GEOMÁTICA-EIA-CAT I-0265-2025

Proyecto: "Plaza Volcán Village"

PROVINCIA DE CHIRIQUÍ, DISTRITO DE TIERRAS ALTAS, CORREGIMIENTO
DE NUEVA CALIFORNIA - VERIFICACIÓN DE COORDENADAS DEL
“PROYECTO-PLAZA VOLCAN VILLAGE”- DRCH-IF-040-2025

DIRECCION REGIONAL DE CHIRIQUI
SECCIÓN DE EVALUACIÓN DE IMPACTO AMBIENTAL
INFORME TÉCNICO DE INSPECCIÓN OCULAR No. 048-2025

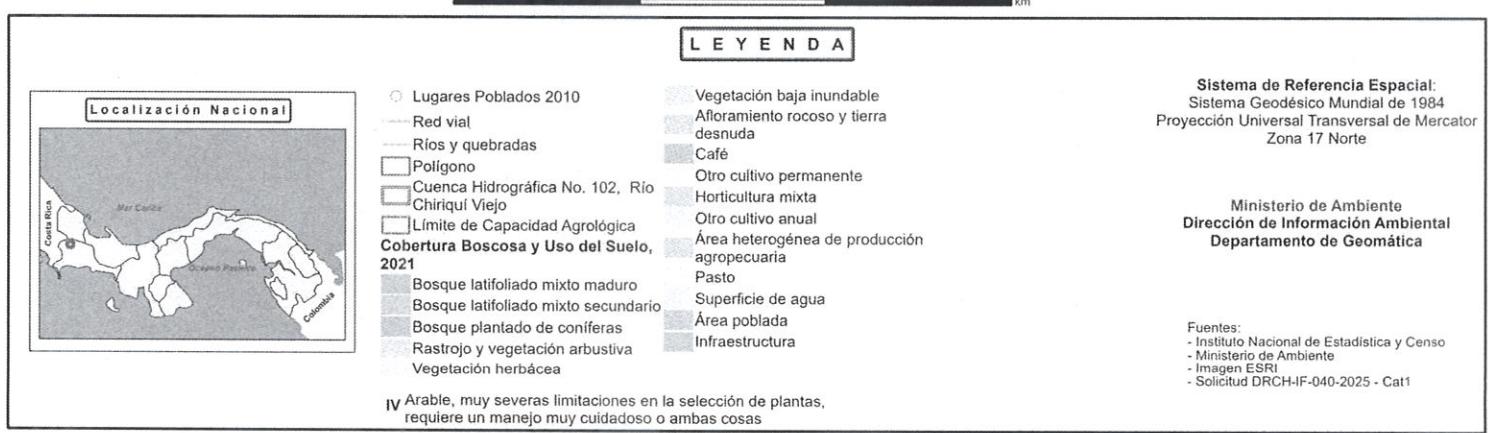
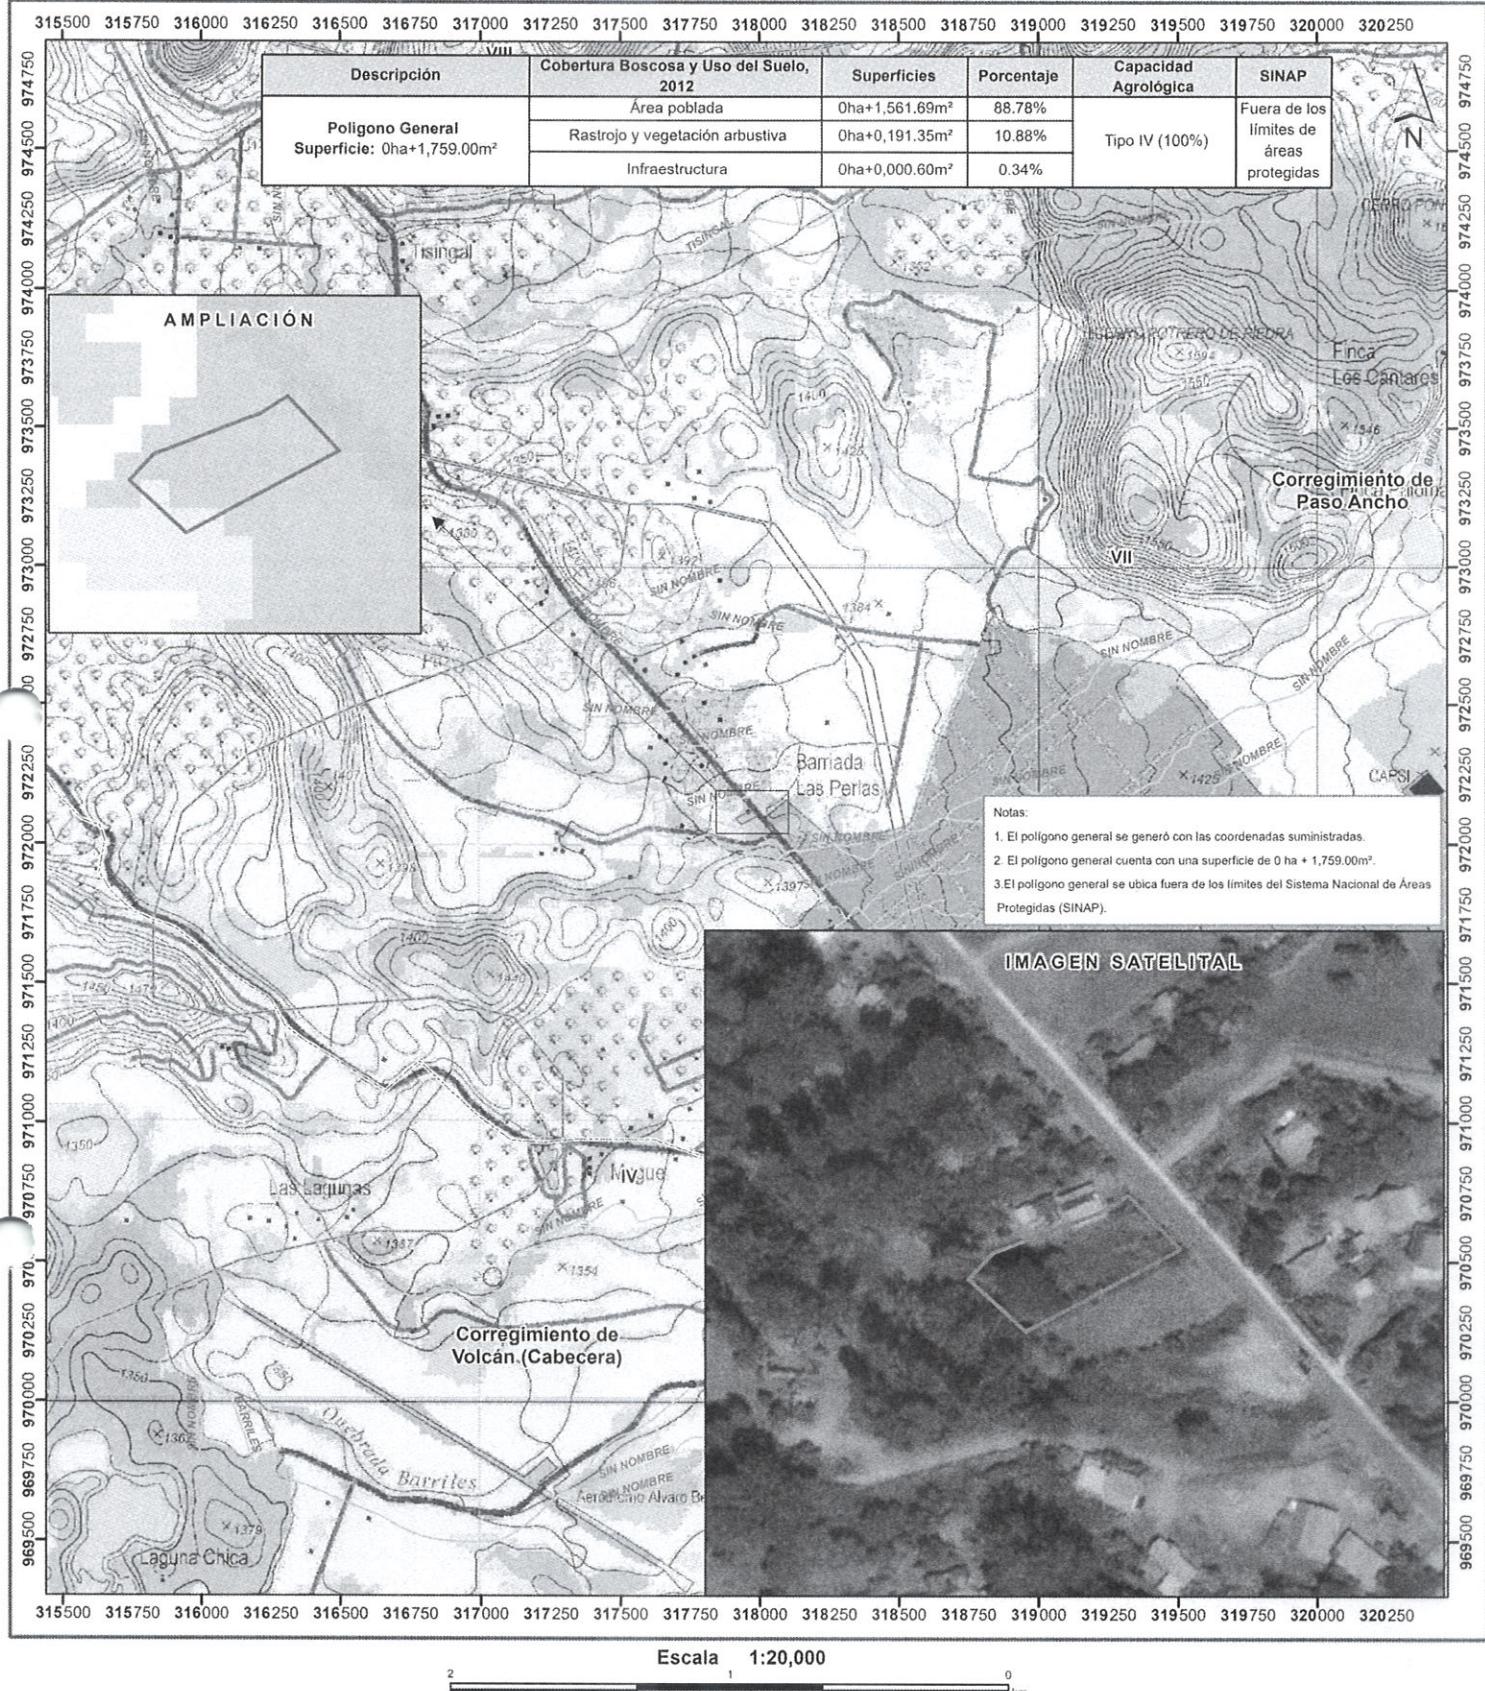
Con los datos proporcionados se generó un polígono con una superficie de 0 ha+1,759.00 m² el mismo se ubica fuera de los límites del Sistema Nacional de Áreas Protegidas (SINAP).

De acuerdo con la Cobertura Boscosa y Uso del Suelo, año 2021, se ubica en la categoría de “Área poblada” (88.78%), “Rastrojo y vegetación arbustiva” (10.88%) e “Infraestructura” (0.34%); según la Capacidad Agrológica, se ubica en el tipo: IV – 100% (Arable, muy severas limitaciones en la selección de plantas, requiere un manejo muy cuidadoso o ambas cosas), ver tabla en el mapa.

Foto 4. Vista panorámica del terreno, parte del muro construido y el relleno realizado. **Fuente:** T. González. 2025

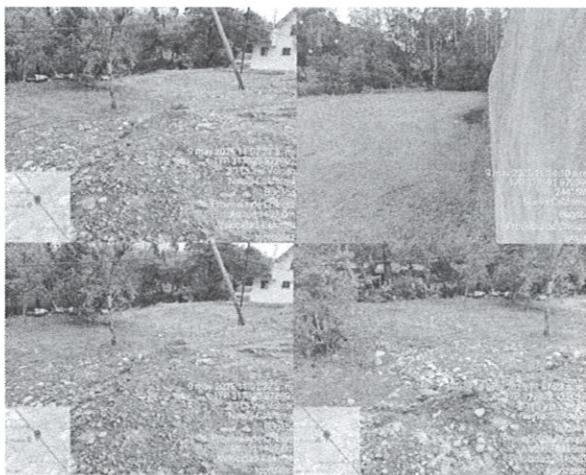
- Se observó la existencia de un muro perimetral construido en los márgenes del terreno donde se desarrollará el proyecto.
- Se estima que el proyecto presenta un avance aproximado del 2 %, correspondiente a las actividades de nivelación y relleno del terreno, así como a la construcción de una sección del muro perimetral, de aproximadamente 50 metros lineales, ubicado en el costado sur de la finca.

Figura N°1 Ubicación del proyecto con intención a desarrollar, recorrido realizado al momento de la inspección, el día 9 de mayo de 2025 (Puntos en color anaranjado).
Fuente: Google Earth.

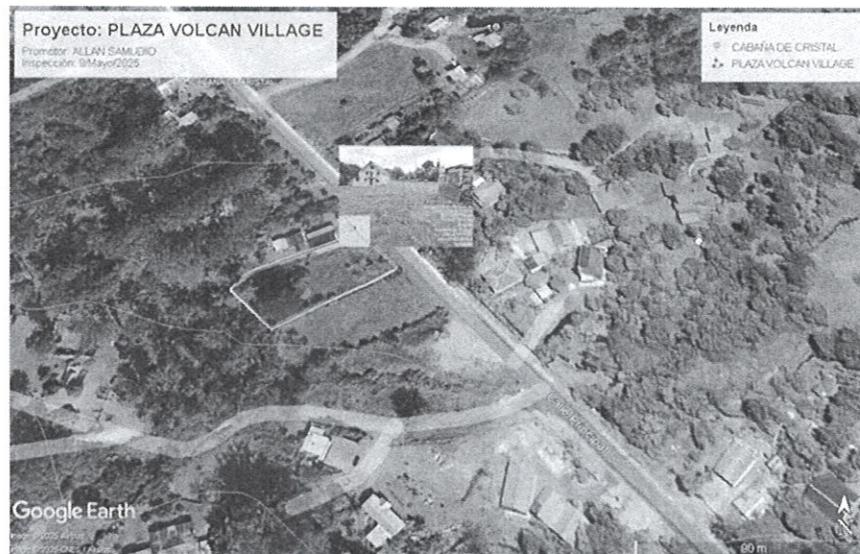
- La mayor cantidad de puntos mostrados por la consultora ambiental, al momento de la inspección, concuerdan con las coordenadas establecidas en el EsIA.
